PROCESO No. EGEHID-CCC-LPN-2023-0042

Licitación Pública Nacional **No. EGEHID-CCC-LPN-2023-0042**, para la **Construcción Solución Vial desde Antigua Carretera Sánchez, Play Temístocles Mets Hasta 6 de noviembre, Ampliación Puente Sobre Río Nigua, Paso a Desnivel 1, Paso a Desnivel 2, Distribuidor en Autopista 6 de noviembre (14 Kms), Rehabilitación Carretera Sánchez con Solución Vial de Calle Duarte, Puente Sobre Río Yubazo y Protección Rivera con Gaviones, Central Hidroeléctrica Valdesia, Provincia San Cristóbal, R.D.**

INQUIETUDES PROCESO LOTE IV

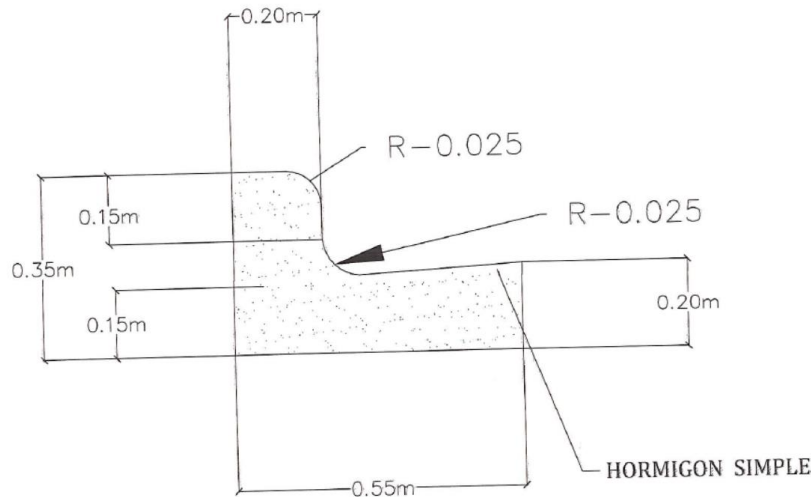
22. ¿Cuál es el alcance de la partida: 6.1.1 x Ajuste de Registro Existente? ¿Qué tamaño tienen los registros?

Respuesta: Ver planos anexos.

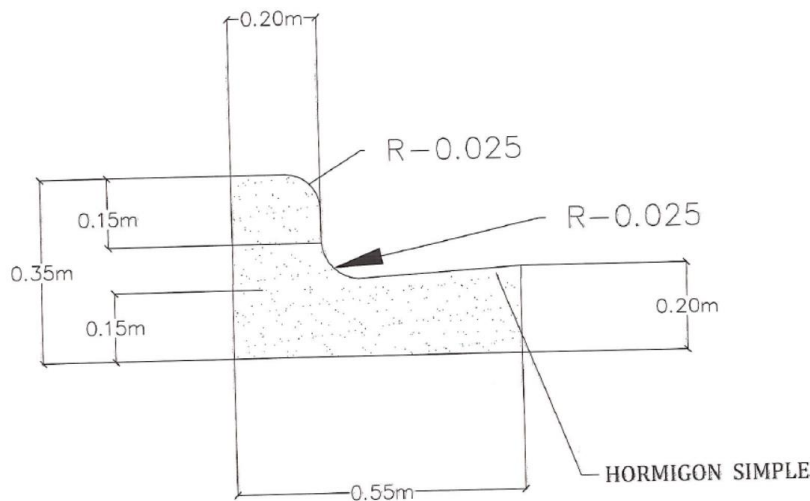
24. Con relación a la partida 11.16 Bordillos, favor enviar la sección transversal del bordillo, el detalle del armado del acero si lo posee y la resistencia a la compresión del concreto para poder realizar el análisis de costos unitarios.

Respuesta: Ver planos anexos.

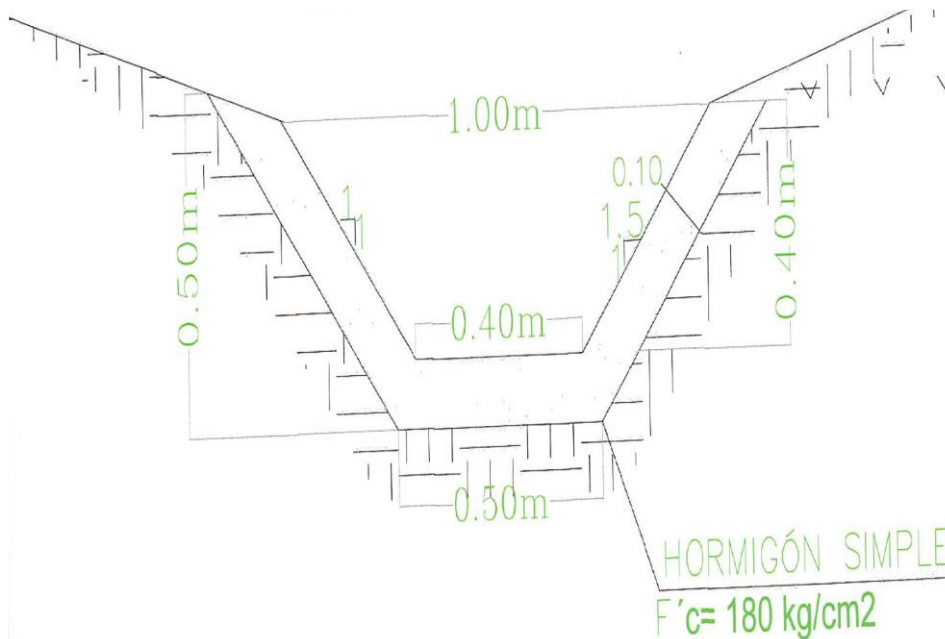
36. Con relación a la partida 4.02 Hormigón Estructural Clase A en Pasos Vehiculares $f'c=210 \text{ Kg/cm}^2$, favor enviar sección transversal y dimensiones, para poder calcular la cuantía de encofrado.

Respuesta: Ver planos anexos.

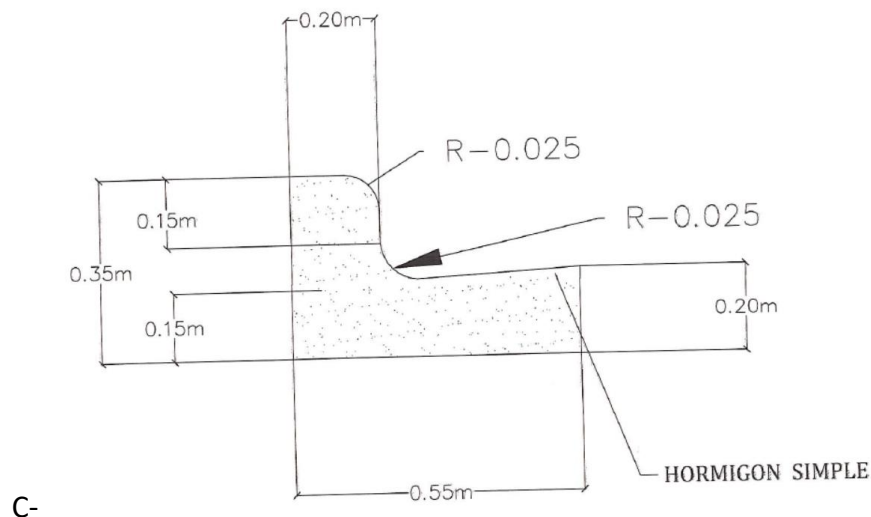
- B- Para el Lote III Podrían suministrar planos de detalle de la carretera a intervenir: sección de la vía, Bordillos-cunetas, Aceras, Imbornales, Muro de suelo reforzado, losas de paso vehicular-peatonal, etc.?

Respuesta: El espesor de las aceras de hormigón (Hormigón Ind. 180 kg/cm²) será de 0.10cm y no requieren acero de refuerzo. Los Bordillo y cuneta de hormigón vaciado en sitio (Hormigón Ind. 180 kg/cm²) no llevan acero de refuerzo. Ver planos anexos para los detalles de los Imbornales, Muro de suelo reforzado, losas de paso vehicular-peatonal.

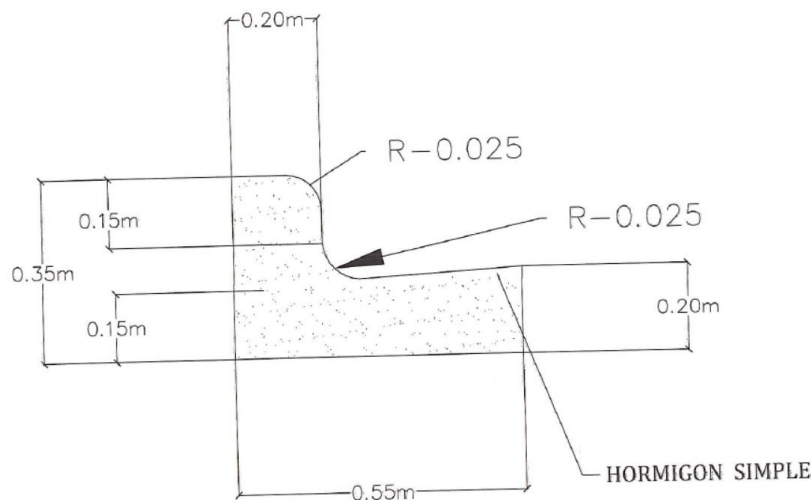
6. Favor enviar especificaciones del Tipo o Clase de la tubería de Hormigón de 36".

Respuesta: Tubos de hormigón armado de 36" de diámetro Clase III Norma ASTM C76.
